当直体制の見直しに伴う実施計画の 変更について

2020年8月19日

東京電力ホールディングス株式会社

1. 変更内容

<当直体制見直しにあたっての前提条件>

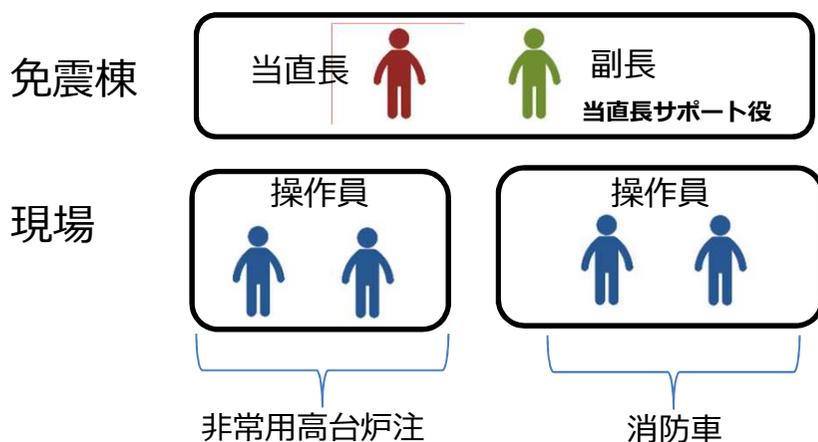
現状	今回見直し後
事故時対応 (AOP)	実施	実施（変更なし）
パラメータ監視	実施	実施（変更なし）
警報対応（初動）	実施	実施（変更なし）
巡視点検	当直長の指揮下で当直員が主、 作業管理Gが従で実施	当直長の指揮下で、作業管理Gが主で実施。
定例試験	当直長の指揮下で当直員が主、 作業管理Gが従で実施	
通常操作	当直長の指揮下で当直員が主、 作業管理Gが従で実施	
PTWアイソレ・復旧	当直長の指揮下で当直員が主、 作業管理Gが従で実施

- (1) 対象事故発生時の初動対応ができること。
- (2) 休祭日、夜間でも通常業務であるパラメータ監視や警報対応（初動）ができること。

【環境整備・改善】

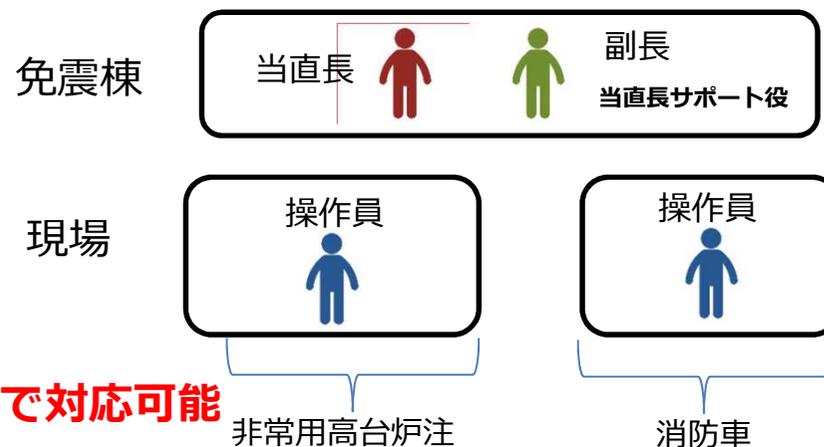
- 1～4号当直 1班あたり6名
- 2012年3月27日原子力安全保安院に説明。
- 優先すべき事象に速やかに対応できる要員数
- 当時、優先すべき事象は原子炉注水系の復旧
- 現場環境を考慮し、2名1組での対応（通信手段も十分でなく、高線量下での作業のため2名1組としていた）
- 6名は以下の通り。
当直長1名、当直長サポート役1名（副長）、現場操作員4名（2組）

- 1～4号当直 1班あたり4名

- 【前提条件（従来の実施計画上の要員根拠を踏襲）】
- 対象事故発生時の初動対応ができること（原子炉注水系復旧の優先は変更なし）
 - 休祭日、夜間でも通常業務であるパラメータ監視や操作の対応ができること（業務量調査で実施可能と評価済み）

- 通信手段向上。複数手段確保（PHS, iPhone 等）
- 高台エリア付近等は線量も低い
⇒現場側：1名操作可

4名で対応可能
